1012

Städtebaulicher Ideenteil

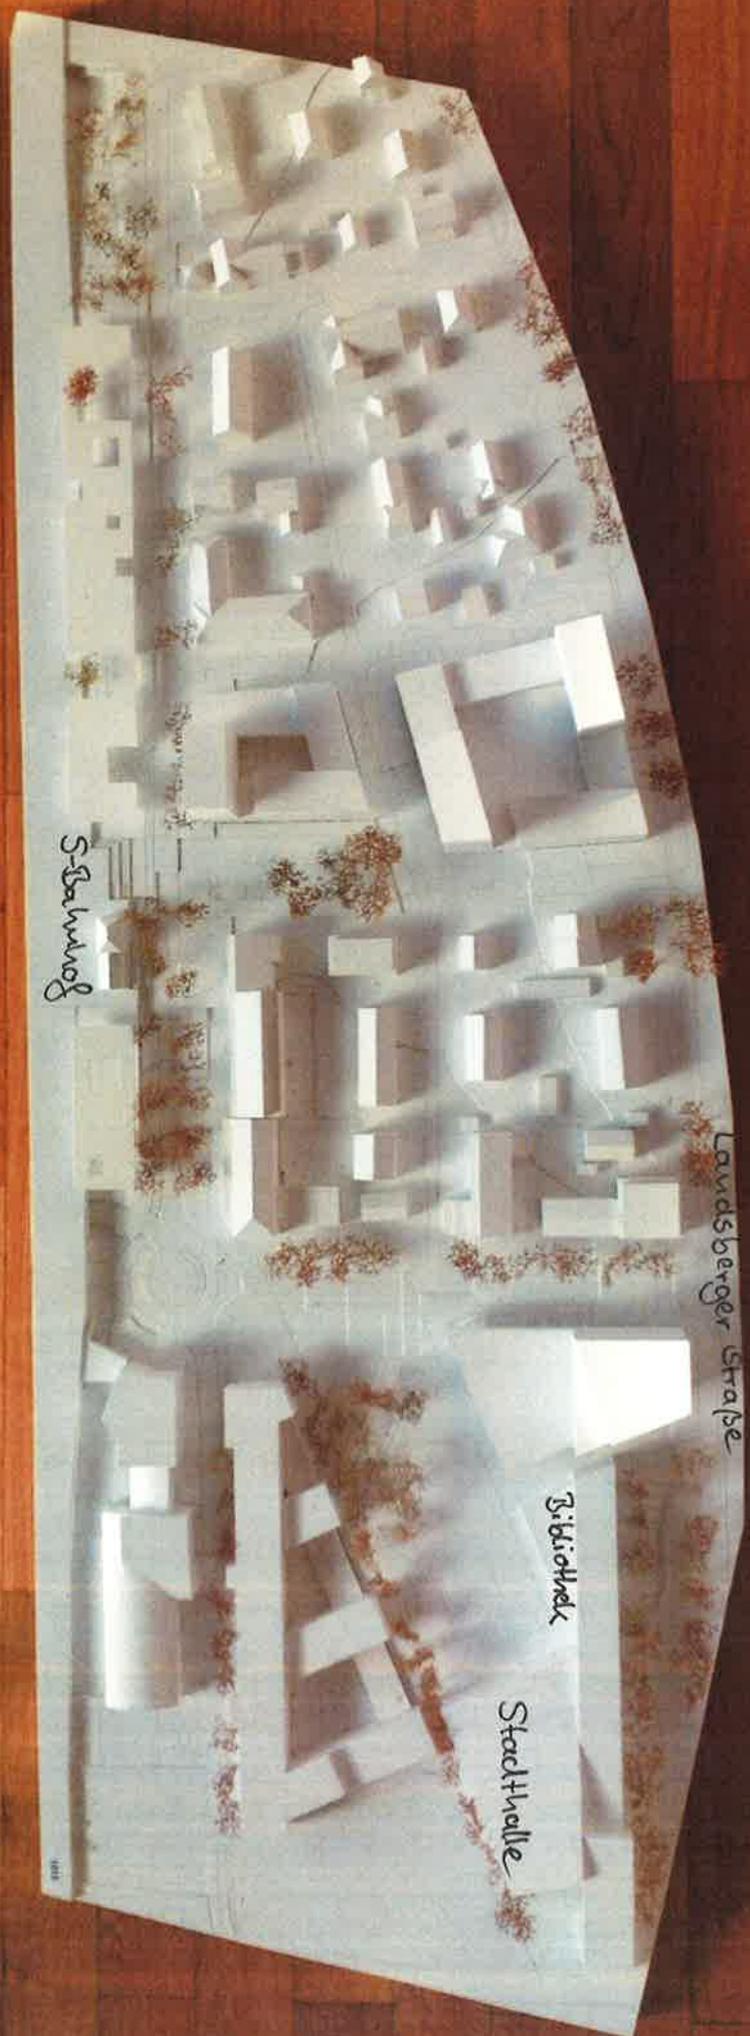
Die stadträumlichen Konturen werden im Allgemeinen in Korrespondenz mit dem Bestand aufgenommen. Und das unterstreicht in Bezug auf das bestehende öffentliche Stadttheater die besondere Verpflichtung und die Qualität dieser Situation, ungeachtet der Vorstellung der extremen baulichen Entwicklung Richtung Landsberger Straße. Der Therese-Giehse-Platz wird bis an die Untere Bahnhofstraße fortgesetzt. Der durch die Topographie bedingte Höhenunterschied läuft diagonal zur Platzrichtung zur Unteren Bahnhofstraße aus und dient somit nicht der Qualität des Platzraumes.

Der Hotelkomplex rückt bis an die Landsberger Straße und nimmt dabei analog die Position des Germedicums auf. Die Baumasse des Hotelkomplexes sprengt mit seinem z.T. 9-geschossigen Volumen die Maßstäblichkeit der Umgebung deutlich, was als kritisch gewertet wird. Das durch die Position des Bauvolumens an der Unteren Bahnhofstraße gebildete Straßenraumprofil erscheint zu eng. Die hier im Bereich des Hotelbaus vorgeschlagene Arkadenzone wird laut dem Stadtentwicklungsprogramm im innerstädtischen Bereich nicht mehr gewünscht. Der Versuch, den Platzraum durch den gleichen Materialbelag über die Untere Bahnhofstraße hinaus zu erweitern, wird keinen Erfolg haben. Zum Bereich Harfe und City-Galerie wird keine Aussage gemacht.

Positiv gesehen wird der Vorschlag den gesamten Bahnhofsbereich mit einer einheitlichen Gebäudetypologie zu bebauen. Die Situation am Kreisel ist baulich noch zu wenig präzise ausformuliert. Der Bahnhofsvorplatz wird nach Norden hin bis zur Nibelungenstraße geführt, wodurch die Geschäfte in dem hintern Baufeld auch eine „erste Adresse“ am Platz erzielen. Die räumliche Verknüpfung von Bahnhofsvorplatz und neuer Bebauung im Realisierungsteil wird auch aus diesem Grund als positiv bewertet. Der Busterminal ist funktional hervorragend gelöst.

Die Aufteilung des Realisierungsteils in zwei Baukörper wird von der Volumetrie positiv gesehen, fügt es sich auf diese Weise ganz selbstverständlich in das existierende Straßengefüge ein, schafft aber keine durchgehende innenräumliche Verbindung der beiden Ladenbereiche im Erdgeschoss. Befürchtet wird, dass zwei unterschiedliche Lagequalitäten für das Gewerbe entstehen, die durch den tief in das Baugebiet hineinwirkenden Bahnhofsvorplatz nicht ausgeglichen werden kann. Beide Gebäudevolumen zeigen einen klaren Umriss und eine differenzierte Höhenentwicklung, die wiederum sehr präzise den öffentlichen Raum markieren und begleiten. Beides wird als Qualität anerkannt, wenn auch die Hochpunkte etwas zu extrem erscheinen.

Die horizontale Trennung der zweigeschossigen Gewerbeflächen und der darüber angeordneten Wohnbereiche führt zu einer baulich-strukturellen Kollision von Erschließungskernen und Gewerbeflächen. Der angebotene Flächenbedarf liegt im oberen Mittelbereich.

Die Organisation der Tiefgarage mit getrennten Ein- und Ausfahrten erfordert zwei Lichtsignal geregelte Knotenpunkte an der Landsberger Straße. Die großzügige Durchwegung des Gebietes wird die weitere Entwicklung des gesamten Areals positiv beeinflussen.

Der Bebauungsvorschlag für das Hotel an dem Therese-Giehse-Platz hat eine ähnliche Grammatik – und das wird auch anerkannt – aber die Massivität und die Höhenentwicklung konterkarieren die feinen Bezüge und die bauliche Akzentuierung aufs Heftigste. Eine korrigierte Höhenentwicklung und Gebäudeausdehnung würde man gerne dem vorliegenden Vorschlag gegenüber stellen.
